**Lista di controllo per la valutazione preliminare
(art. 6, comma 9, D.Lgs. 152/2006)**

Nodo autostradale di Genova. Adeguamento del sistema A7 – A10 – A12, INTERCONNESSIONE TRA L'A7 E L'A12 Ambito TORBELLA

Modifica della configurazione di cantierizzazione del segmento dell'autostrada esistente A12 interessato dai lavori di adeguamento dell'interconnessione di Torbella finalizzata all'innalzamento del livello di sicurezza e al miglioramento funzionale della circolazione autostradale durante il periodo di realizzazione dell'opera

Figura 51 - Schema di entrata/uscita in Carreggiata Est previsto nel progetto di modifica con indicazione dei quantitativi di superficie extra pavimentata rispetto al progetto approvato

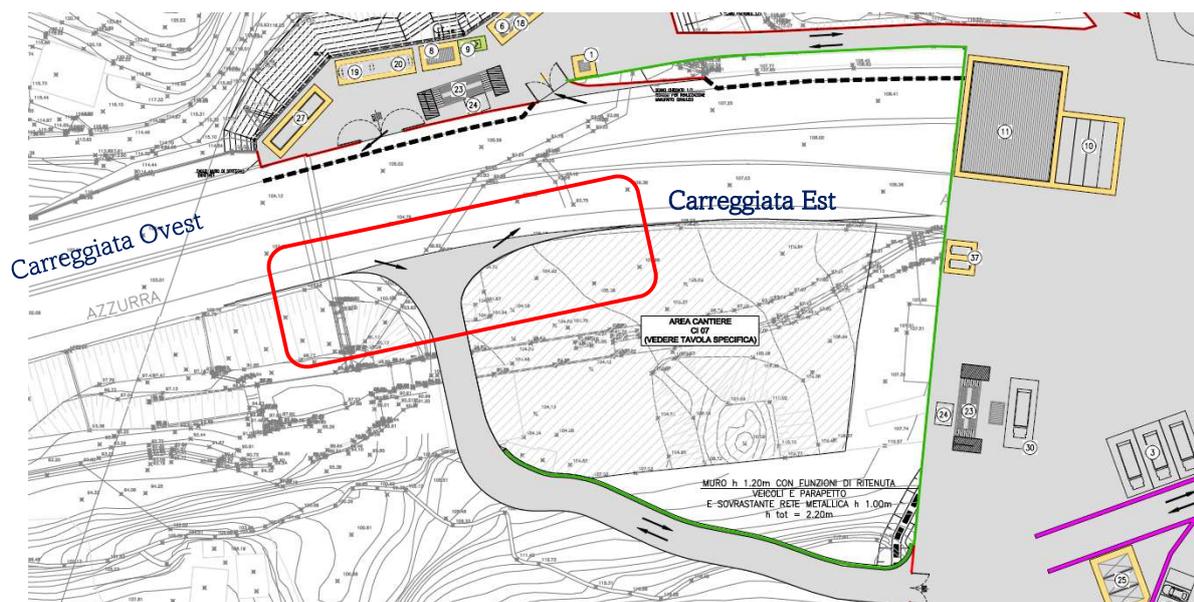
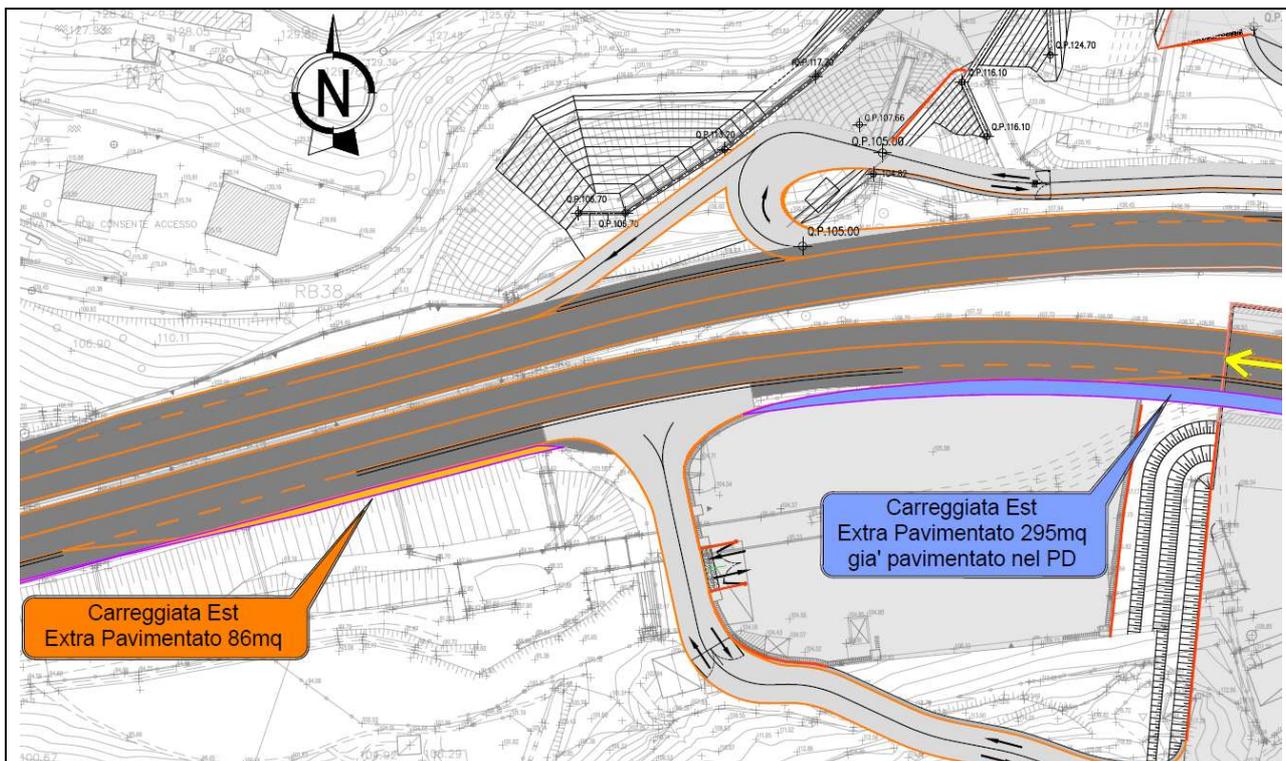
Nel progetto valutato in sede di V.I.A. l'ingresso e uscita dei veicoli dalle aree di cantiere avveniva direttamente sulla strada operata dal traffico, destinando l'attuale corsia di emergenza, caratterizzata da una larghezza limitata, alle manovre di diversione/immissione dei mezzi d'opera da/per l'autostrada A12.

Le manovre di accesso ed uscita al cantiere fisso si sarebbero dovute eseguire in assenza di traffico sopraggiungente e previa attivazione dei dispositivi supplementari a luce lampeggiante e degli indicatori di direzione indicanti la manovra che sarebbe stata effettuata.

Nella soluzione progettuale modificata viene pertanto presentato un nuovo layout, per la sola fase di cantiere, nel quale viene creata una corsia dedicata ai soli mezzi di cantiere, separata dal traffico autostradale di esercizio, prevedendo tratti opportunamente dimensionati per consentire un'agevole e sicura manovra di immissione o di uscita dalla sede stradale, senza che tale manovra comporti la sosta del veicolo sulla carreggiata o intralcio agli altri utenti della strada, migliorandone le condizioni di sicurezza.

La modifica consiste nell'introduzione di una fascia laterale di nuova pavimentazione per l'allargamento della attuale corsia d'emergenza, mediante lieve rettifica del bordo stradale esistente della carreggiata est dell'autostrada A12, al fine di ricavare sul bordo esterno della piattaforma una corsia aggiuntiva di servizio e manovra, affiancata alla corrente di traffico principale, debitamente segnalata e delimitata da una barriera di sicurezza in calcestruzzo ancorata sul sottofondo, avente la funzione di consentire, all'interno della zona di lavoro, il movimento e le manovre dei veicoli operativi e evitare l'ingresso in cantiere di mezzi non autorizzati. Come già specificato tali adeguamenti nascono per migliorare i livelli di sicurezza nella circolazione dei mezzi di cantiere, che interferiscono con il tronco autostradale in esercizio, per l'intera durata della cantierizzazione (che si prevede pari a circa 7 anni) e sono rispondenti ai più recenti standard autostradali di sicurezza.

Figura 14 - Schema di entrata/uscita in Carreggiata ovest previsto nel progetto di modifica, indicazione aree extra-pavimentate rispetto alla configurazione di progetto definitivo

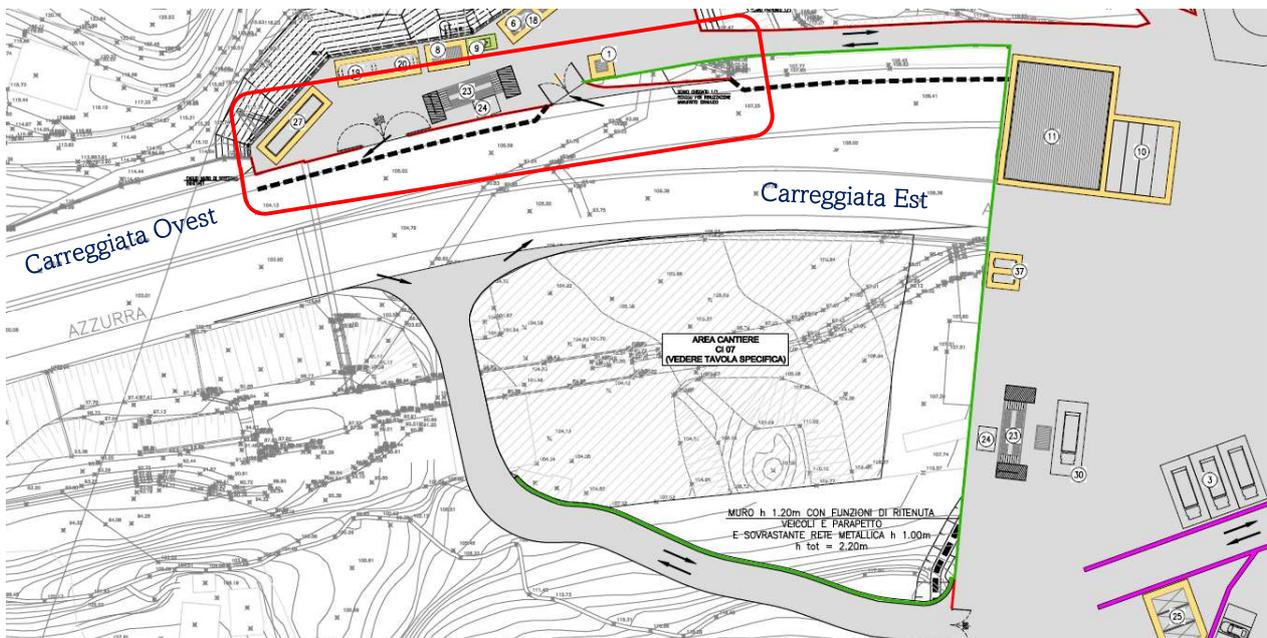
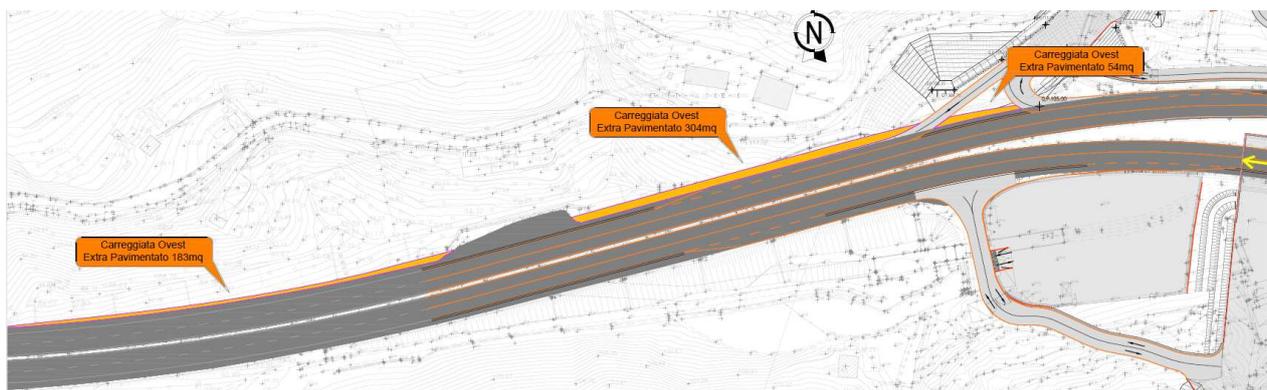
Nel progetto valutato in sede di V.I.A. l'ingresso e uscita dei veicoli dalle aree di cantiere avveniva direttamente sulla strada operata dal traffico, destinando l'attuale corsia di emergenza, caratterizzata da una larghezza limitata, alle manovre di diversione/immissione dei mezzi d'opera da/per l'autostrada A12.

Le manovre di accesso ed uscita al cantiere fisso si sarebbero dovute eseguire in assenza di traffico sopraggiungente e previa attivazione dei dispositivi supplementari a luce lampeggiante e degli indicatori di direzione indicanti la manovra che sarebbe stata effettuata.

Nella soluzione progettuale modificata viene pertanto presentato un nuovo layout, per la sola fase di cantiere, nel quale viene creata una corsia dedicata ai soli mezzi di cantiere, separata dal traffico autostradale di esercizio, prevedendo tratti opportunamente dimensionati per consentire un'agevole e sicura manovra di immissione o di uscita dalla sede stradale, senza che tale manovra comporti la sosta del veicolo sulla carreggiata o intralcio agli altri utenti della strada, migliorandone le condizioni di sicurezza. La modifica consiste nell'introduzione di una fascia laterale di nuova pavimentazione per l'allargamento della attuale corsia d'emergenza, mediante lieve rettifica del bordo stradale esistente della carreggiata ovest dell'autostrada A12, al fine di ricavare sul bordo esterno della piattaforma una corsia aggiuntiva di servizio e manovra, affiancata alla corrente di traffico principale, debitamente segnalata e delimitata da una barriera di sicurezza in calcestruzzo ancorata sul sottofondo, avente la funzione di consentire, all'interno della zona di lavoro, il movimento e le manovre dei veicoli operativi e evitare l'ingresso in cantiere di mezzi non autorizzati.

Figura 17 – Geometria del muro contro terra a gravità non armato posto in aderenza alla carreggiata ovest della piattaforma autostradale A12

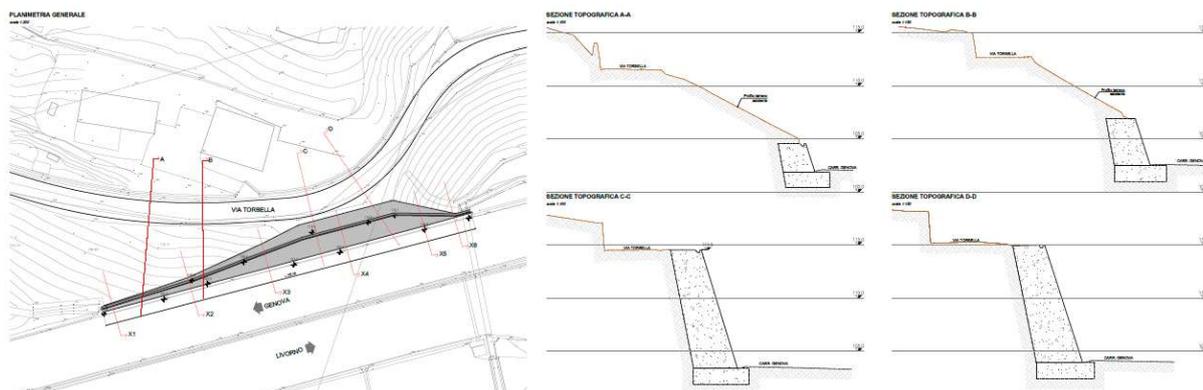
Un discorso a parte merita la realizzazione di un breve tratto di allargamento che interferisce con un muro esistente contro terra, di sviluppo complessivo di circa 70 m ed altezza variabile 2,3 – 11,5 m, posto in aderenza alla carreggiata ovest della piattaforma autostradale A12, al km 2+000 circa, in prossimità dell'accesso alle aree di cantiere.

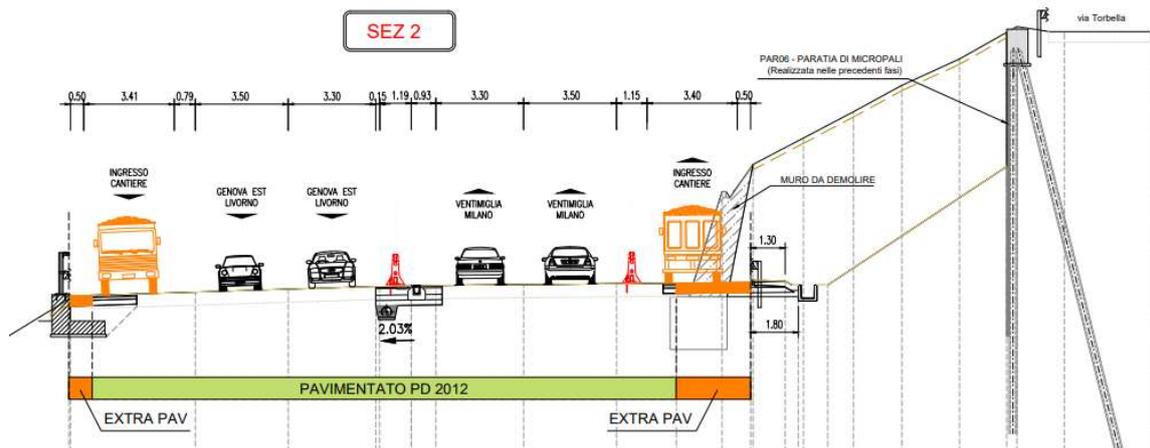
In tale segmento, per la realizzazione dell'ampliamento della piattaforma autostradale nella fase provvisoria di cantiere si renderà necessario demolire tutte le strutture fuori terra del muro esistente, previa realizzazione di una nuova opera provvisoria di presidio, realizzata sul margine interno della strada perimetrale di via Torbella in una posizione compatibile con la nuova geometria della piattaforma autostradale.

Figura 21 – Galleria artificiale Torbella – Sezione trasversale della carpenteria generale del progetto di modifica

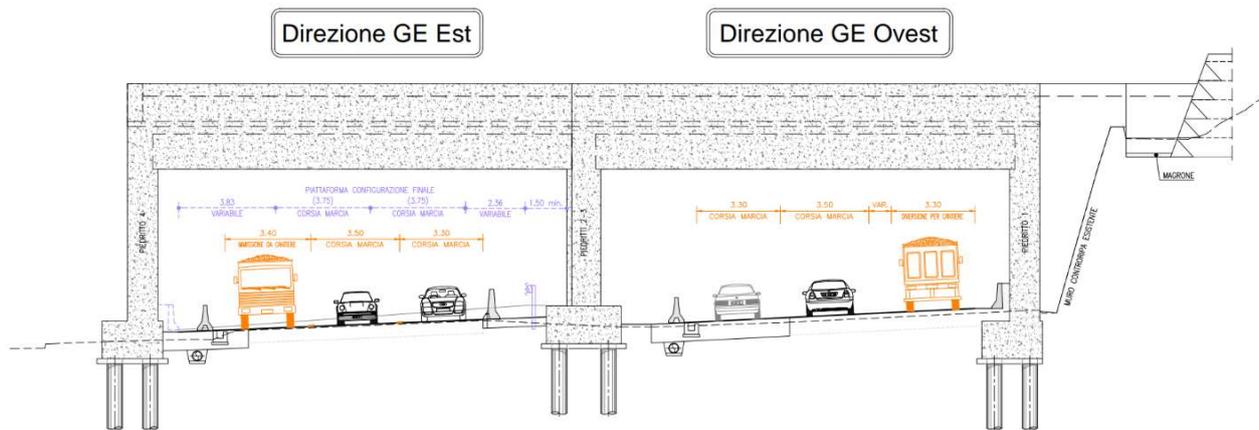
Rispetto al progetto approvato, la cui configurazione è riportata negli allegati 1 e 2, si è proceduto attraverso locali modifiche planimetriche della piattaforma autostradale a ottimizzare la lunghezza della galleria artificiale, con lo scopo finale di migliorare la sicurezza della circolazione dei mezzi d'opera nei tronchi autostradali dell'A12 interessati dalle manovre di accesso ed uscita alle/dalle aree di cantiere durante la realizzazione dell'opera.

La modifica della configurazione planimetrica comporta un risparmio in termini di materie prime, quali calcestruzzo e acciaio, necessarie alla realizzazione delle opere di fondazione ed elevazione del manufatto, nonché una semplificazione degli interventi, con una conseguente riduzione degli impatti derivanti dalla realizzazione delle fondazioni profonde dei piedritti, nonché una diminuzione degli interventi notturni legati, ad esempio, al varo dell'impalcato della galleria. Dal punto di vista acustico, in considerazione dello stato attuale dei recettori interessati, è stata svolta una verifica relativamente alla nuova configurazione della galleria artificiale (si veda ALL6_NOTA_INTEGR_ACUSTICA) da cui si evince come, a fronte della riduzione della galleria artificiale, il potenziamento della FOA23 consenta un sostanziale allineamento ai valori attesi precedentemente valutati. Rispetto al SIA in generale si rileva una sostanziale coerenza dei valori di pressione acustica attesi (scostamento atteso compreso tra -1 ed 1 dBA) per circa il 40% dei ricettori residenziali ed un sensibile miglioramento per circa il 60% dei ricettori (Edifici con una riduzione del valore di emissione atteso in facciata superiore a 1 dBA), rispetto ai valori definiti nella fase progettuale di PD. Il

Le attività costruttive da realizzare rimangono pressoché invariate rispetto al Progetto valutato in sede di procedura VIA ad eccezione di quelle connesse alla modifica della tecnologia le fondazioni profonde dei piedritti dei due telai (uno per ogni canna) che prevede la sostituzione dei micropali verticali con pali di medio diametro, maggiormente performanti in termini di resistenza ai carichi inerziali e trasversali agenti sulla galleria.

Figura 25 - Viabilità di nuova realizzazione di collegamento tra il cantiere di ampliamento della piattaforma dell'autostrada A12 e via Torbella

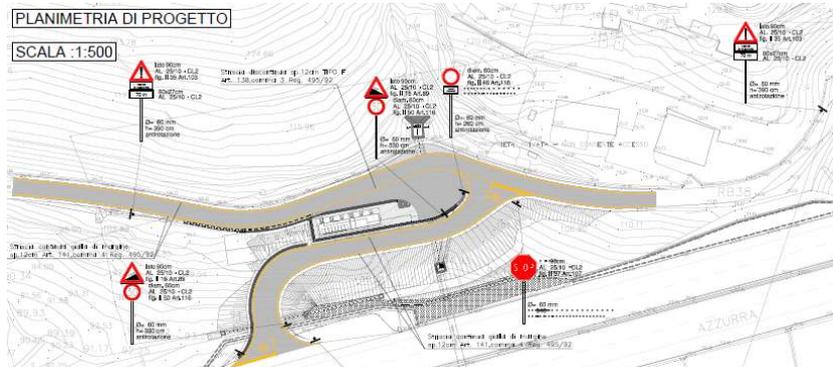
- riduce la necessità di riqualifica, mediante allargamento della piattaforma stradale, di un tratto di via Torbella di sviluppo complessivo pari a 721 m, nel tratto precedente della IN002, per consentire l'utilizzo della strada esistente da parte dei mezzi d'opera, limitando il consumo di suolo rispetto a quanto già valutato in sede di procedura VIA, eliminando al contempo le possibili interferenze che un'eventuale cantiere di adeguamento stradale del tratto iniziale della viabilità esistente fino alla spalla del cavalcavia autostradale avrebbe avuto l'accesso da via Torbella al popoloso quartiere residenziale di Begato.

Figura 29 - Risoluzione dell'interferenza idrografica con il rio Mattalo su fasce di inedificabilità assoluta di 3 m (campitura in verdino)

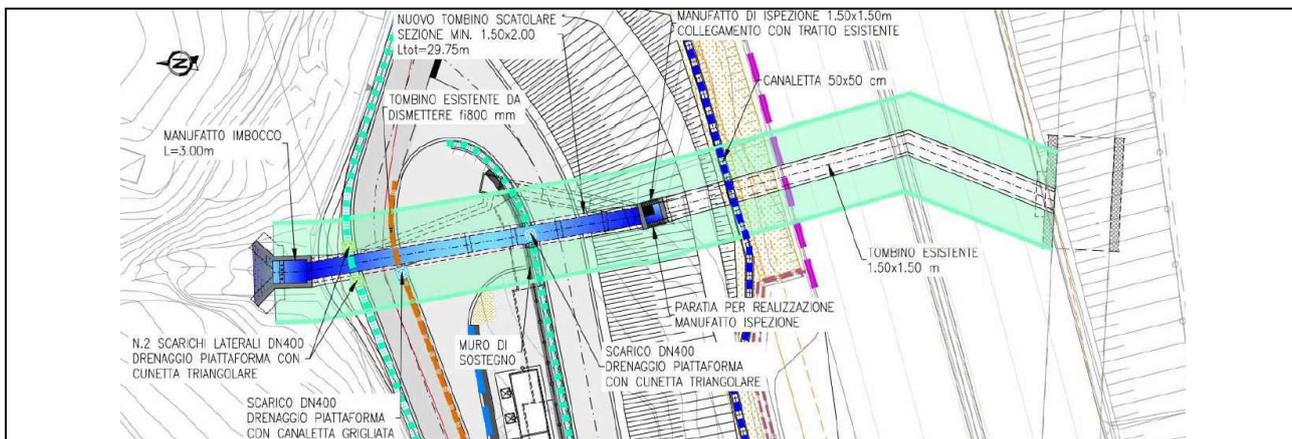
Il mantenimento in configurazione definitiva della viabilità di accesso VS18B con la conseguente modifica delle condizioni di deflusso delle acque superficiali ha comportato la necessità di provvedere all'adeguamento dell'interferenza idrografica con il bacino imbrifero del rio Mattalo che pertanto viene tombato, ricollegandosi all'opera di attraversamento idraulico esistente sotto l'A12.

Trattandosi di un rio appartenente al reticolo idrografico minore, la fascia di inedificabilità assoluta è pari a 3 m come stabilito dal Regolamento regionale n°1 del 2016. Nella progettazione delle opere si è tenuto conto di questo vincolo, con riferimento al posizionamento della cabina elettrica; all'interno della fascia sono comunque presenti alcune opere indispensabili alla realizzazione dell'intervento quali: i pozzetti di scarico delle acque di piattaforma, il muro di sostegno del piazzale in cui è ubicata la cabina, la paratia per la realizzazione del tombino sul rio Mattalo e la canaletta di raccolta delle acque di scarpata dalla VS18B.

Figura 31 – IN002 – Deviazioni viabilità interferita via Torbella – Planimetria del progetto valutato in sede di VIA

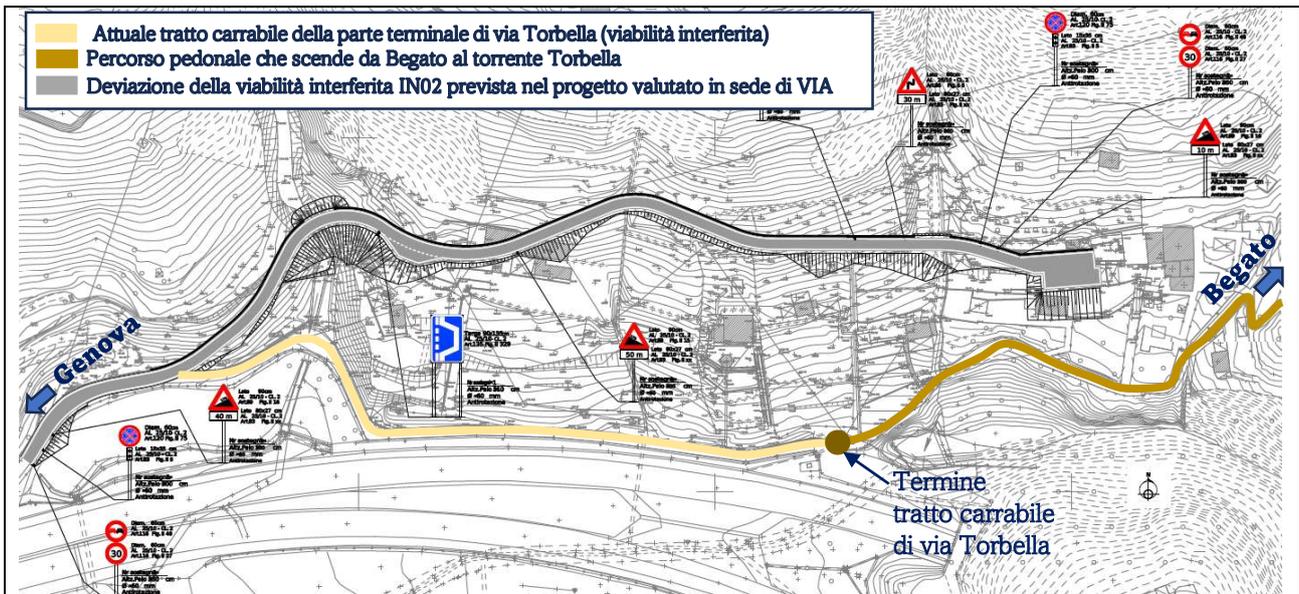
Al fine, pertanto, di ridurre gli scavi in trincea o contenere il rilevato stradale della nuova viabilità locale, il progetto valutato in sede di V.I.A prevedeva l'esecuzione di paratie di micropali o muri di sostegno, di altezza variabile, al fine di contenere l'occupazione planimetrica dell'intero intervento e superare le tratte con maggiore differenza di quota rispetto al terreno naturale.

La modifica progettuale proposta prevede la modifica delle caratteristiche geometriche e funzionali della viabilità denominata IN002 a seguito delle acquisizioni di nuovi fabbricati ed immobili nell'ambito delle attività di esproprio del nodo di Genova.
